改善箇所説明図

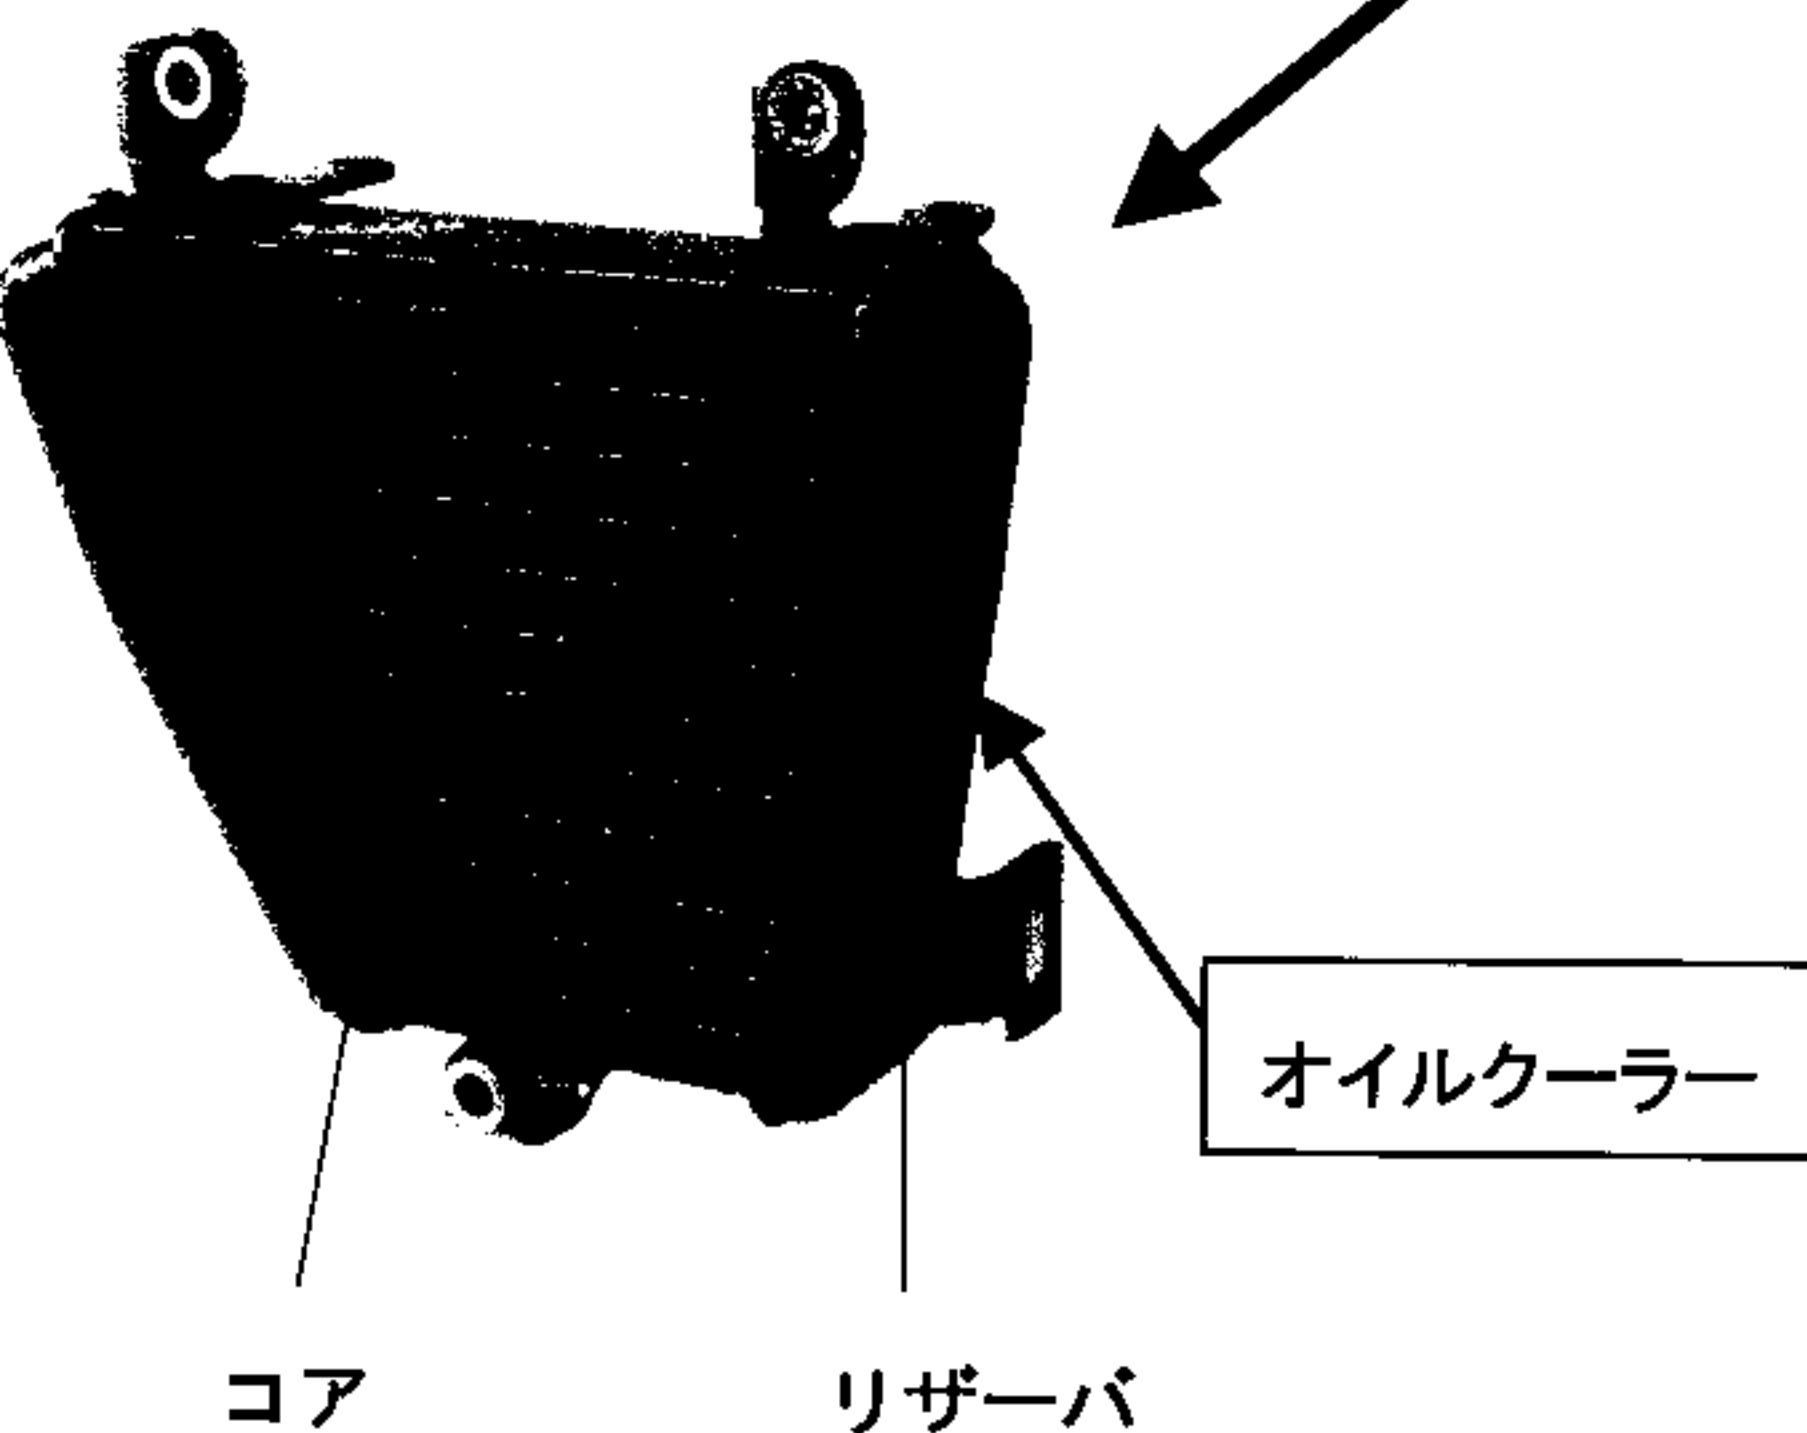
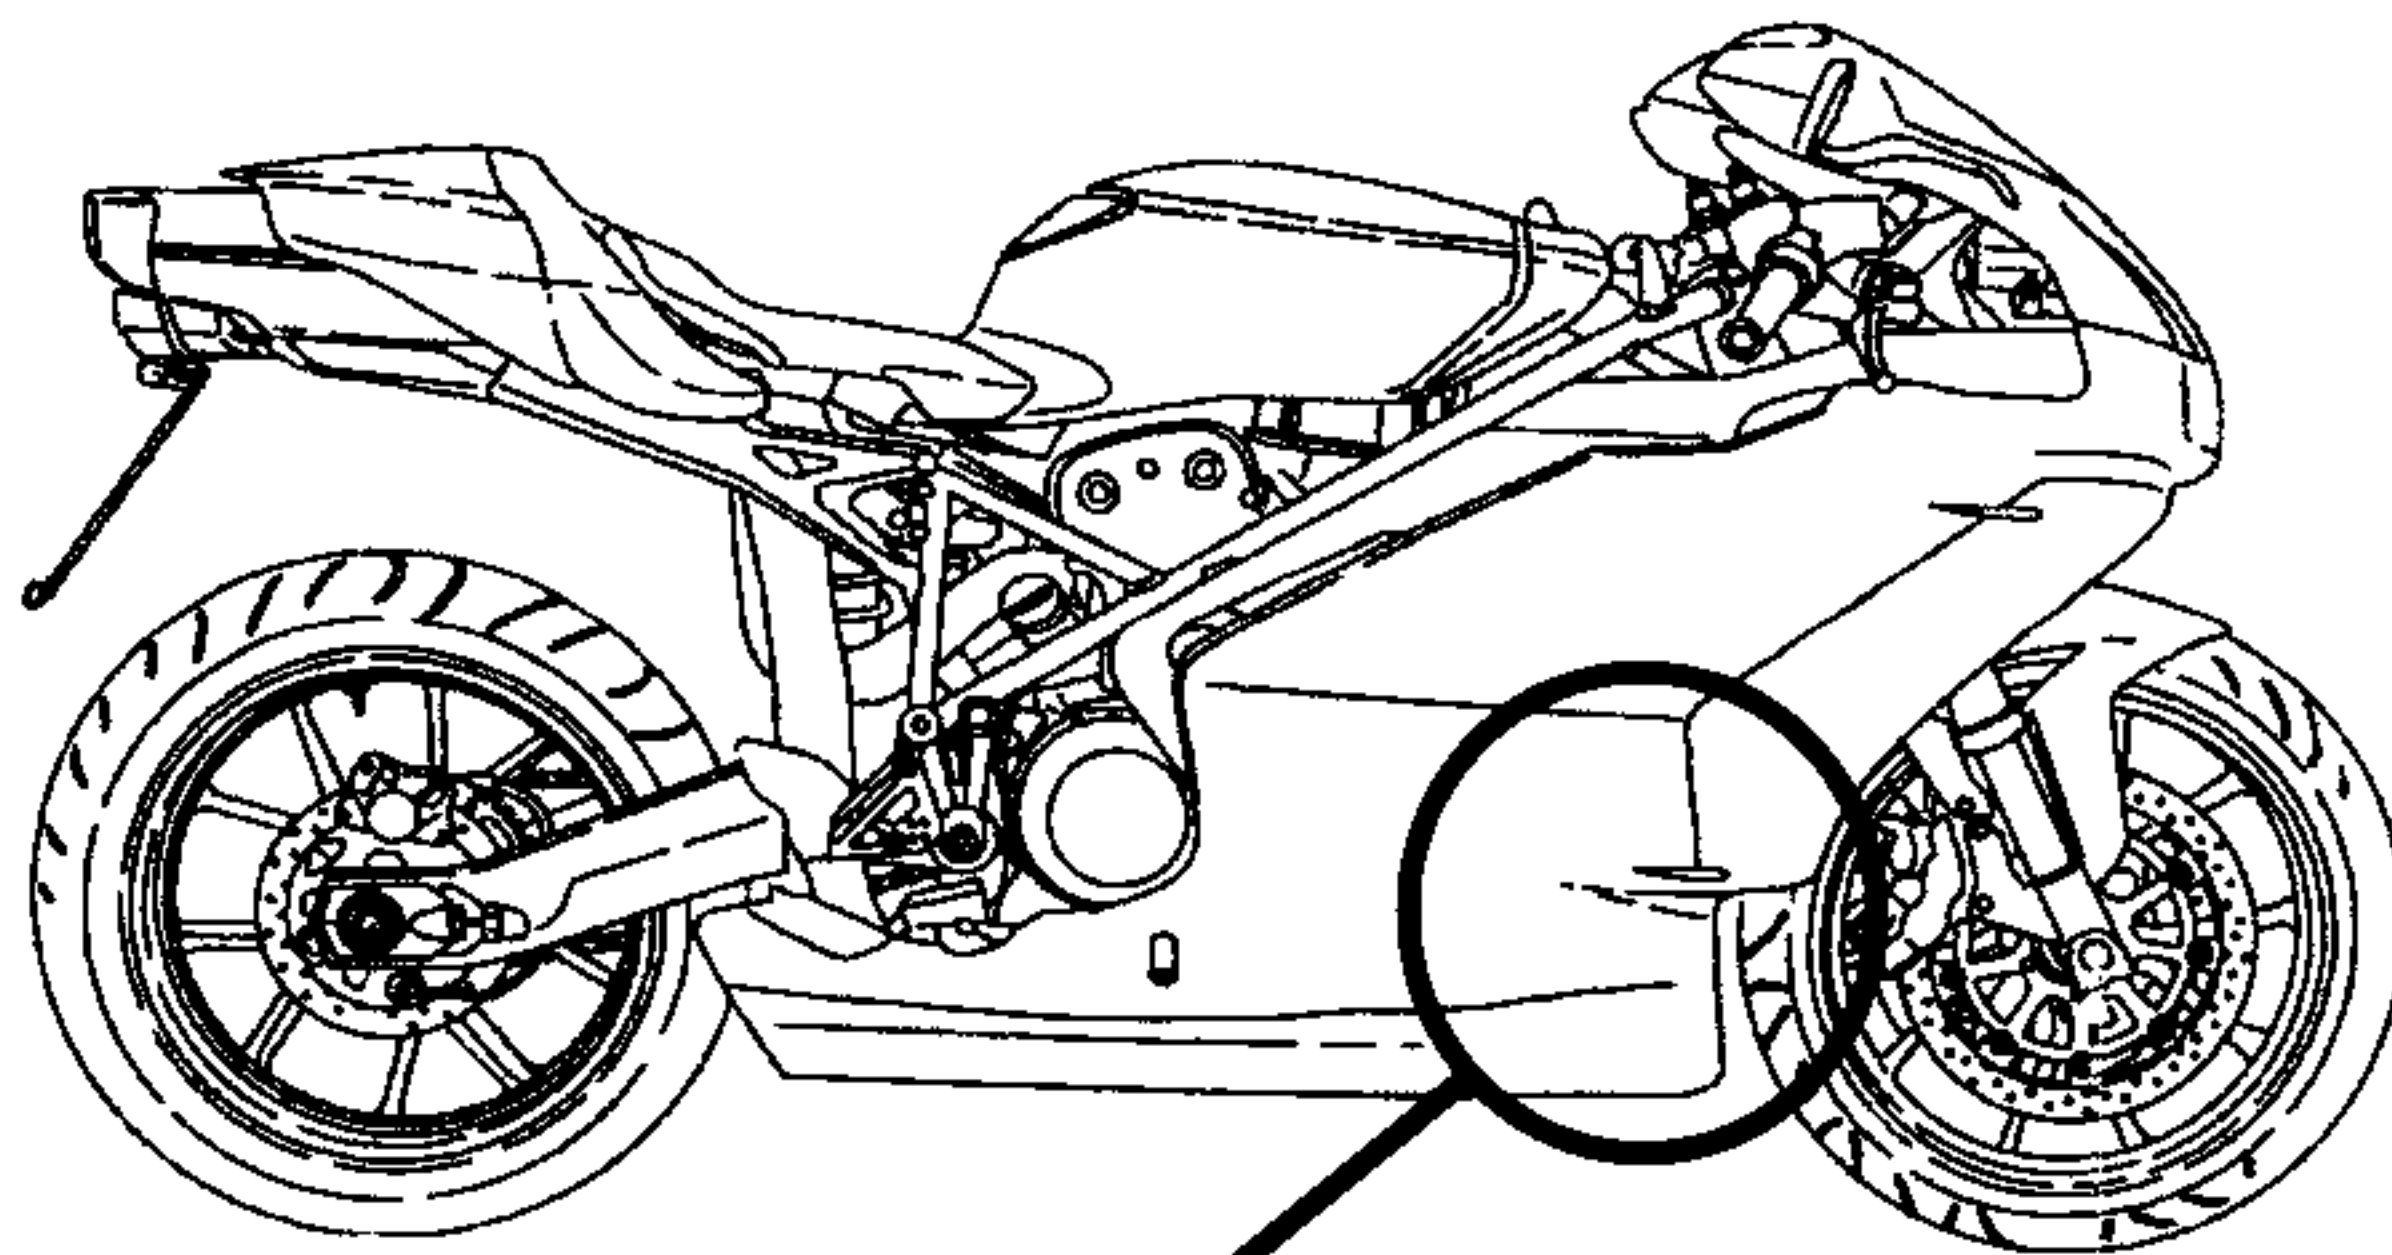
基準不適合箇所

オイルクーラー本体のリザーバとコアの接合部の加工が不適切なため、当該接合部からエンジンオイルが漏れるものがあり、最悪の場合、漏れたエンジンオイルが飛散してリヤタイヤに付着し、車両が転倒するおそれがある。

全車両、オイルクーラーを確認し、該当する車両はオイルクーラーを対策品と交換する。

オイルクーラー本体側面の製作方法を確認し、オイルクーラーの本体側面が「ろう付け」によるもの（「溶接」によるものではないもの）は交換対象となる。
